修改前

修改后

广东启源建筑工程设计有限公司		建筑工程预算员证书号: 14101066	
审 定	曾志光	建 设 单 位	嘉平志基房地产开发有限公司 嘉宝新城（一期）1# 〇〇轴立面图 〇〇轴立面图
专业负责	曾志光	工 程 名 称	
专项负责	曾志光	工 程 地 点	
审 核	吴天华	图 纸 名 称	
校 对	叶运强	图 纸 内 容	
设 计	叶运强	工 程 号	2008-0001
		专 业	建 筑
		图 纸	楼 梯
		层 次	第 1 层
		日 期	2002.08
		图 号	JZ-45

修改后

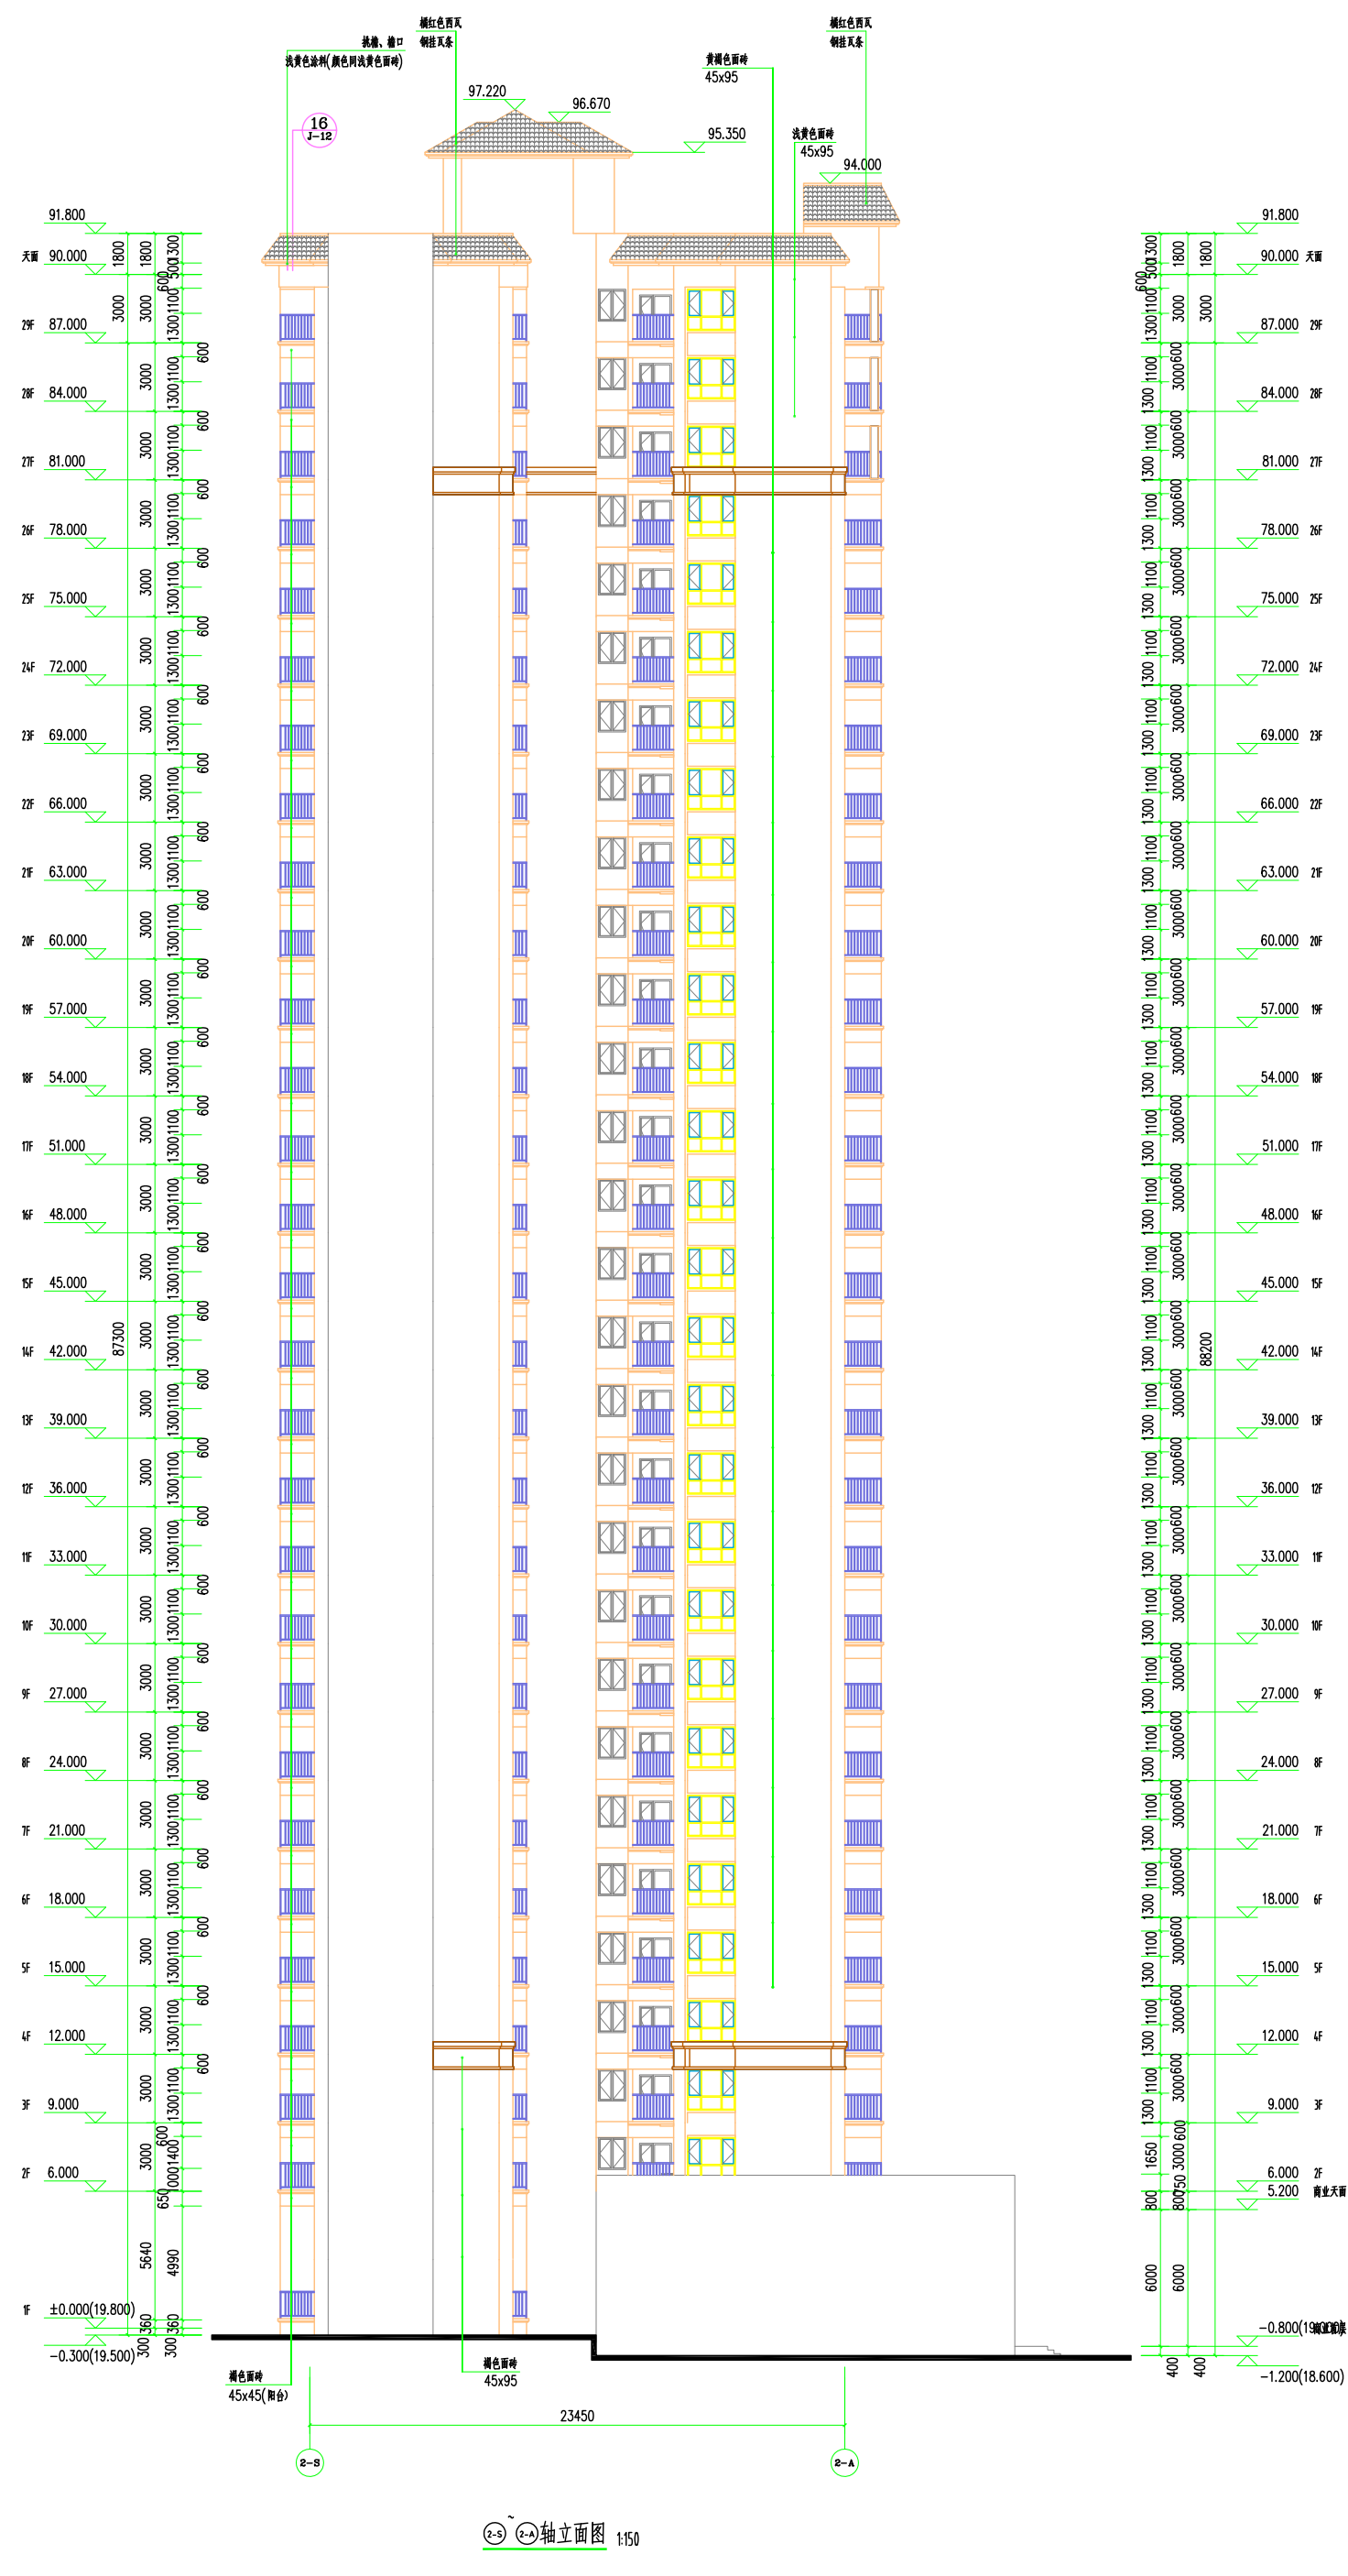
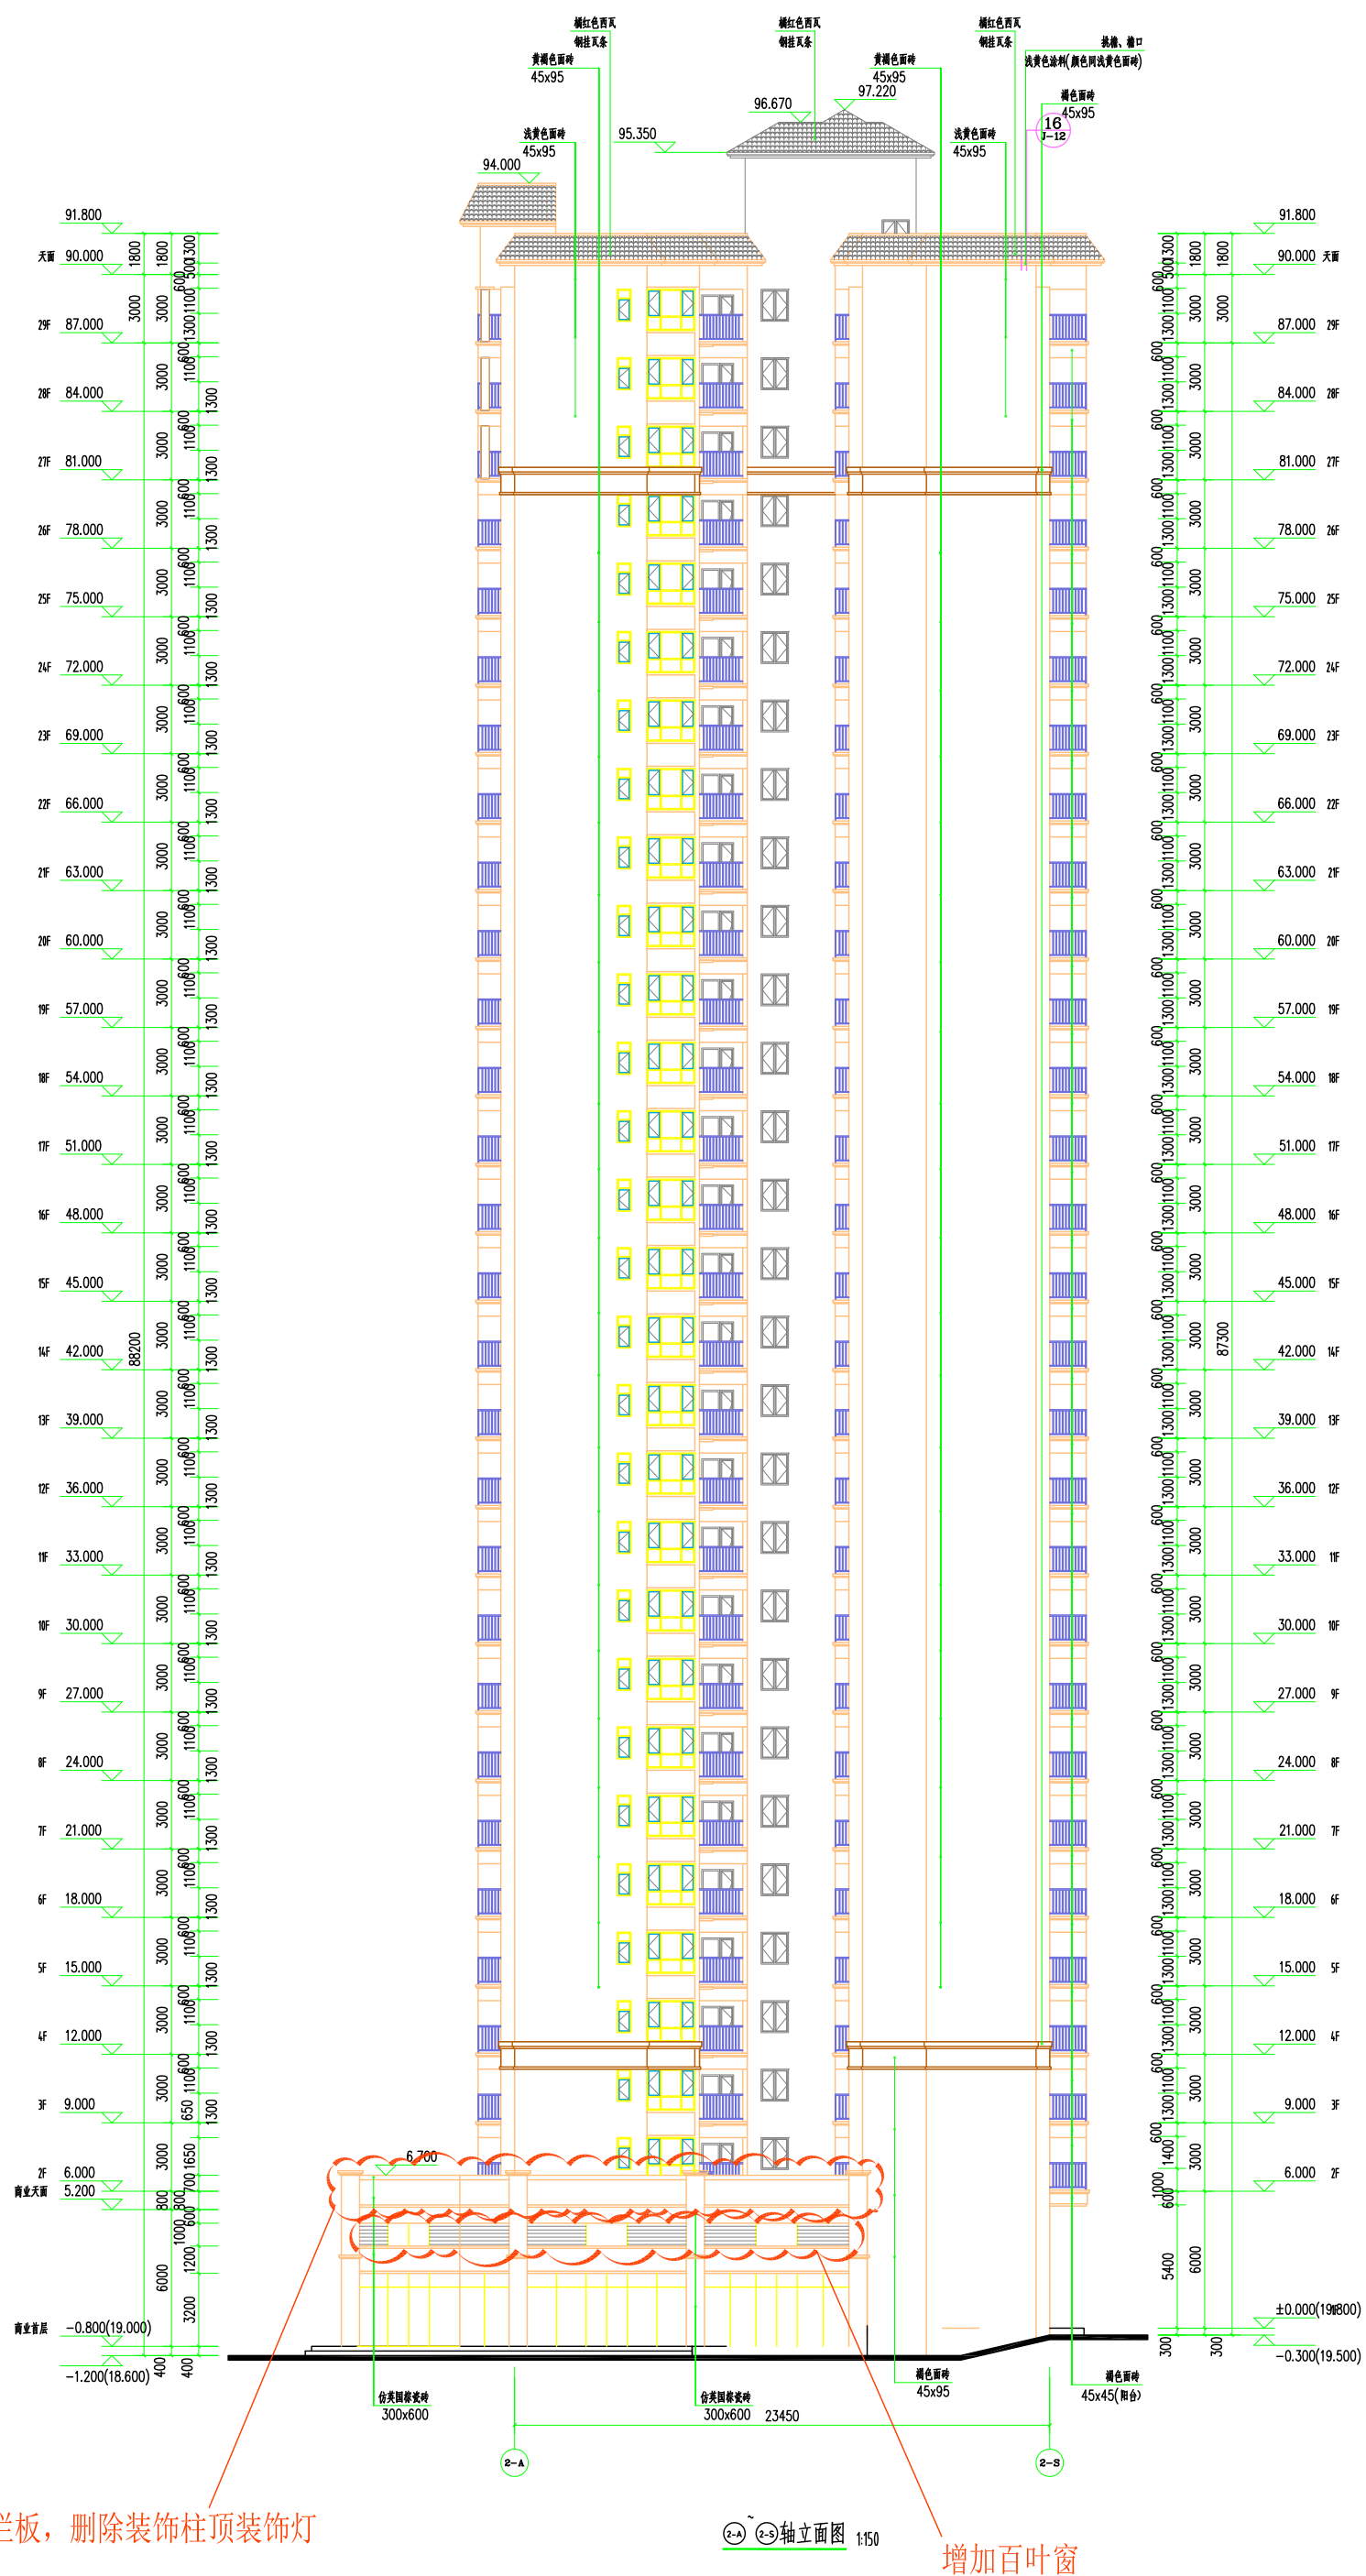
商铺天面栏杆改为混凝土栏板，删除装饰柱顶装饰灯

增加百叶窗
